**LLAMADO
PÚBLICO A OFERTAS
Nº 08/2026**

ENMIENDA Nº3

08/07/2026

Complemento planos y MCP de Escuela 146 – Grupo D.

1- Estructura – Apoyos

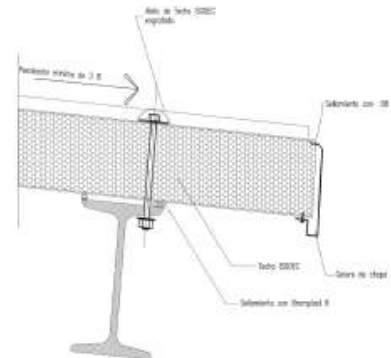
Los apoyos cubierta se realizan /generan en la viga/pretil de la “galería existente”, en el punto alto se coloca un PNC por la cara del pretil siendo más alto (foto1 pretil alto y aberturas vivienda), y en el punto bajo volará 20 cm, y se prevee que para “ventilación” (en el caso que a futuro se cierre un área mayor y se extienda al resto del patio dicha cubierta) se generará pilar para separación del pretil con estructura de hierro, para ello se plantea la inclusión de pilar de PNC N°10, pudiendo aceptarse el aumento de altura sobre el pretil del borde la losa de galería con un pilar de H° sobre viga pretil. Si fuera en hierro, se incorpora una placa de espera de apoyo y anclaje para el pilar metálico, con pernos de anclaje dentro de la viga pretil de H.A.

Según plano y sobre apoyo inferior - en los extremos- se armarán los apoyos para una viga PNC 10, en un extremo con un pilar conformado con 2 PNC 10 (vertical que apoya en viga/pretil de losa sobre galería), y en otro extremo del apoyo a incorporar, de la descarga puntual en la fachada del edificio se armará un dado de H° de lado 50 cm o se embute en muro PNC de luz 50 cm, para refuerzo de la descarga puntual practicando una canaleta en muro, y embutiendo un PNC siendo pasante a ambos lados de la viga metálica de descarga puntual de la cubierta.

Todos los anclajes de los paneles se harán con la inclusión de varillas roscadas cantidad 2 por cada panel en cada apoyo, dejando previsto los mismos en vigas de apoyo generadas superiormente a galería en PNC o PNI.

Se replantea y crea el apoyo metálico del punto bajo de galería aumentando la altura; ya sea suplementando con H° o la inclusión de 2 PNC- PNI-, respecto a la altura de pretil de este sector y pte de cubierta.

Todos los anclajes de los paneles se harán con la inclusión de varillas roscadas cantidad 2 por cada panel, los puntos bajos serán con volado de la cubierta y derrame libre sobre los otros sectores, frontalín según recomendación del fabricante y detalles genéricos del sistema.
